ÅFJORD KOMMUNE
Teknisk driftsavdeling

Sentralbarnehage Åfjord
Utkast til VA-plan

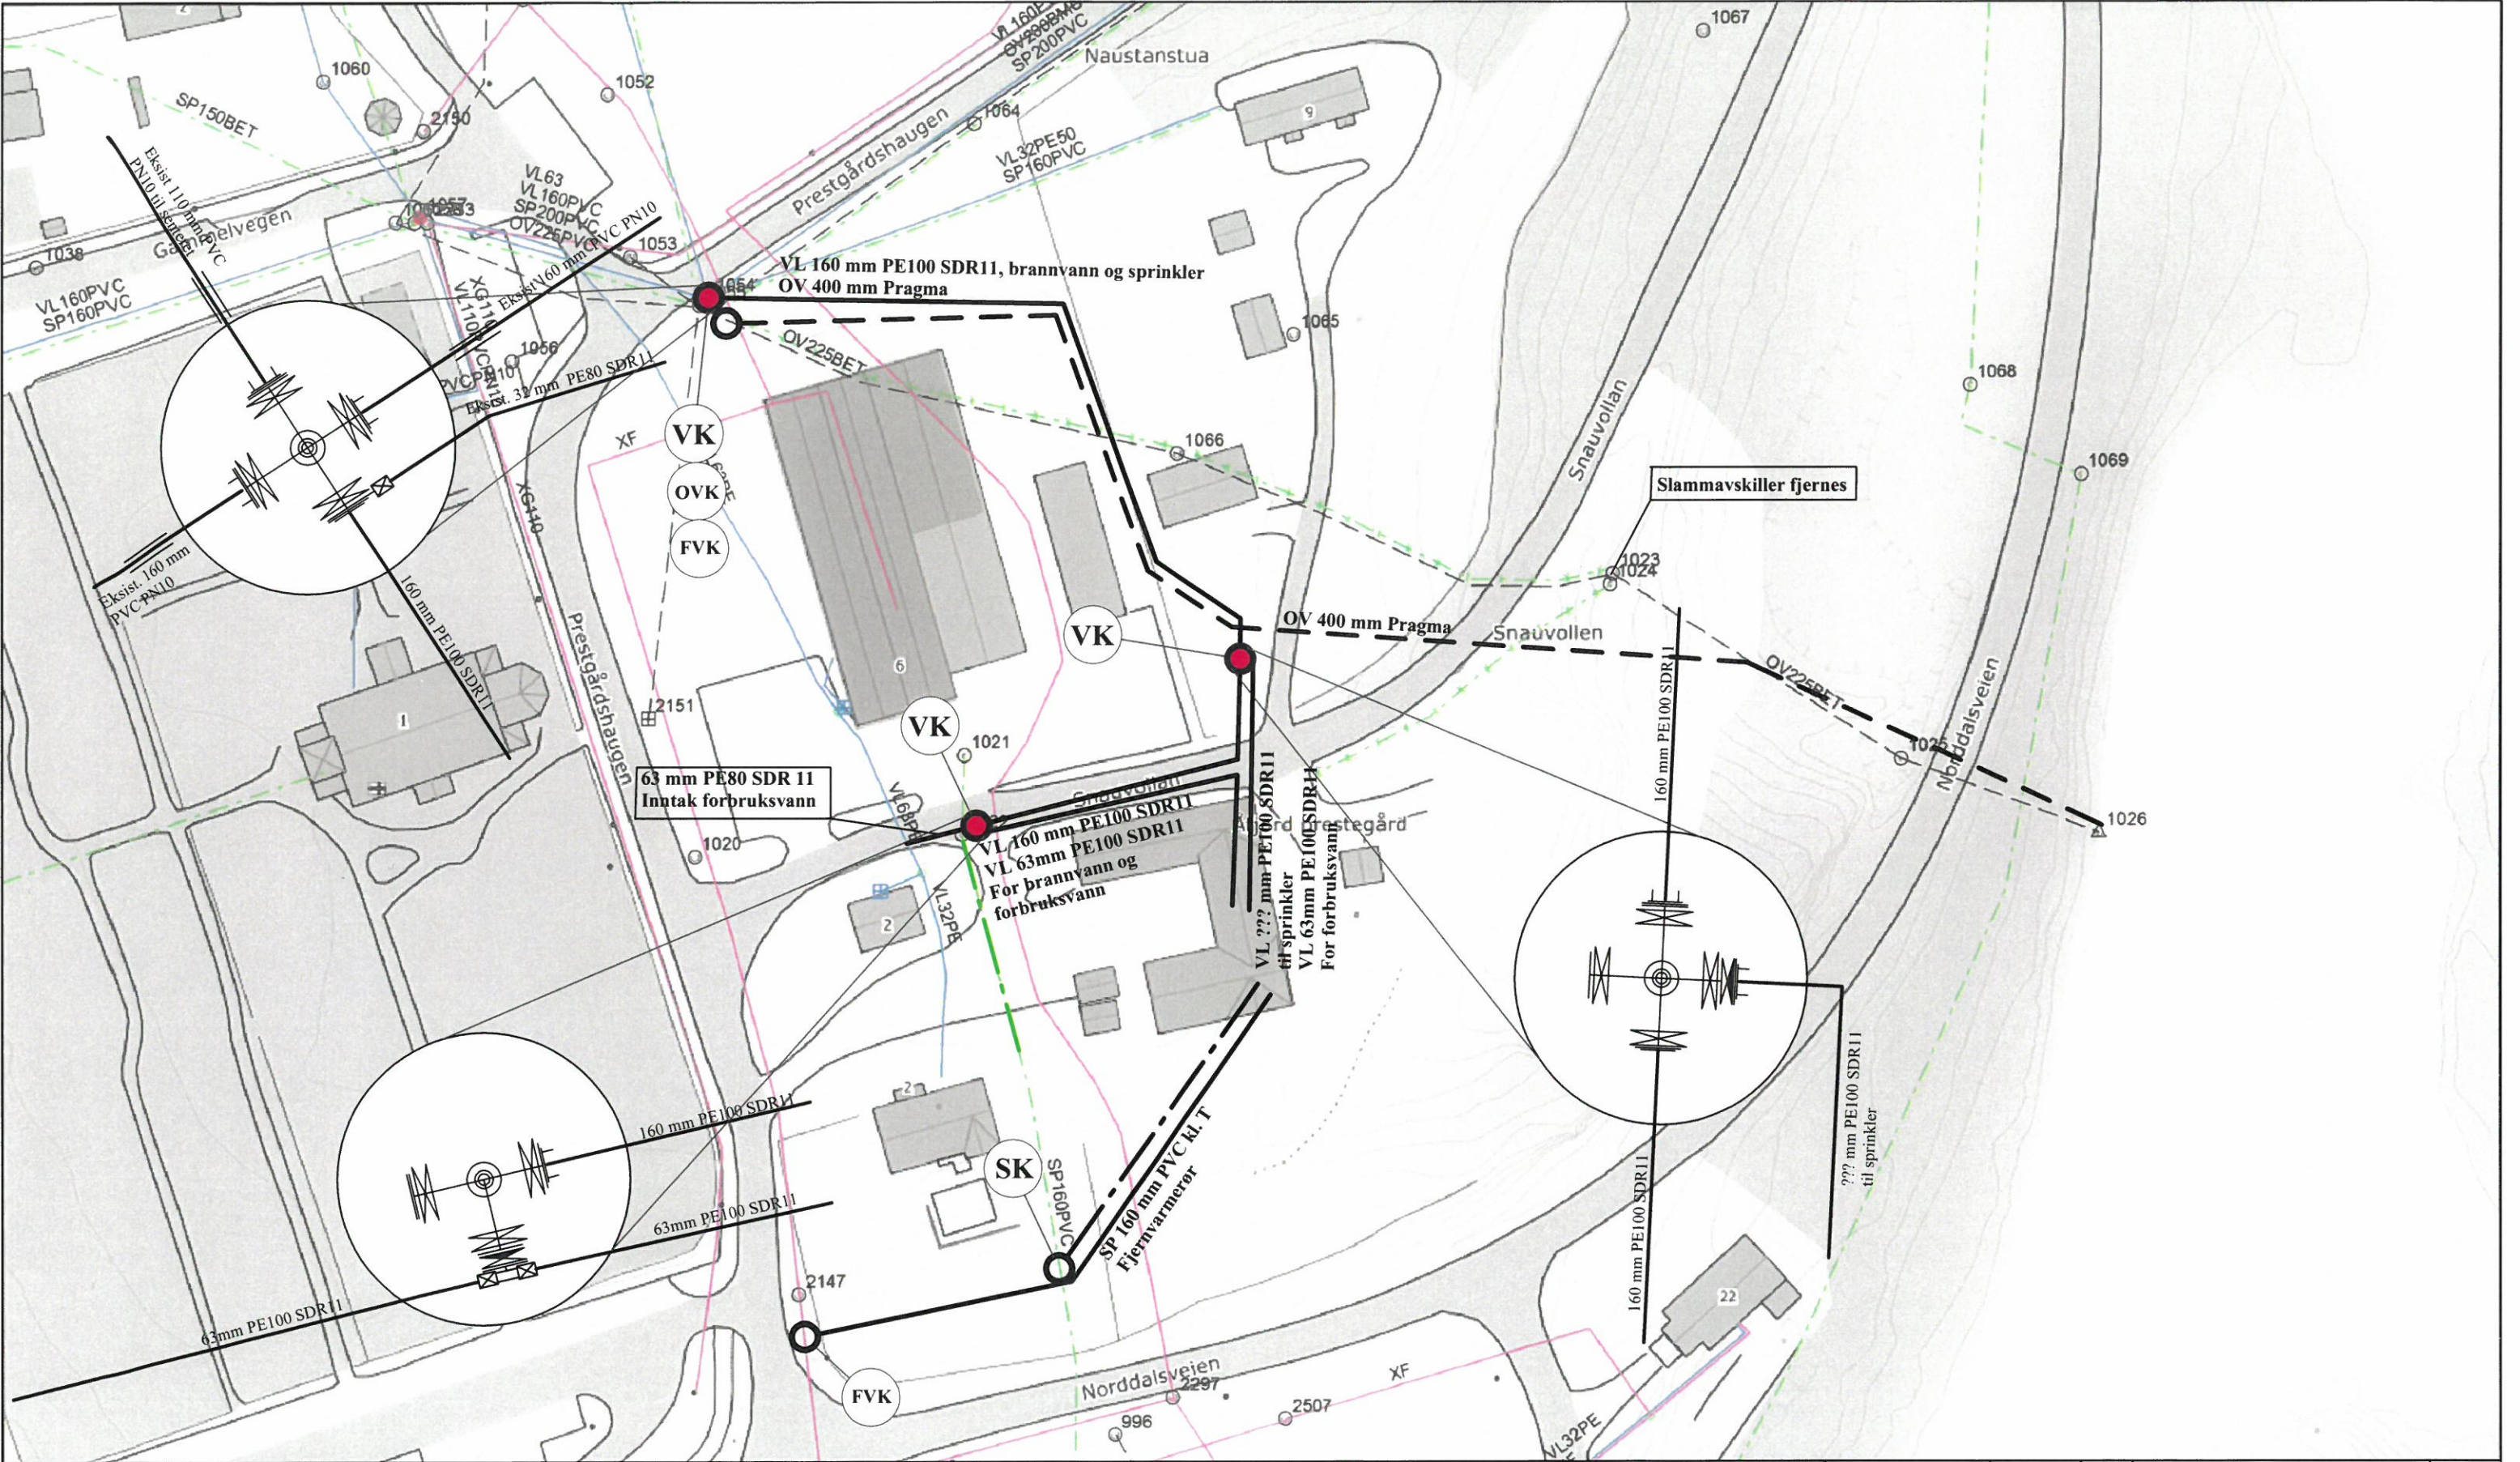
Avmerket avløp fra gartneri må kontrolleres, evt. legges nytt med noe mer fall.
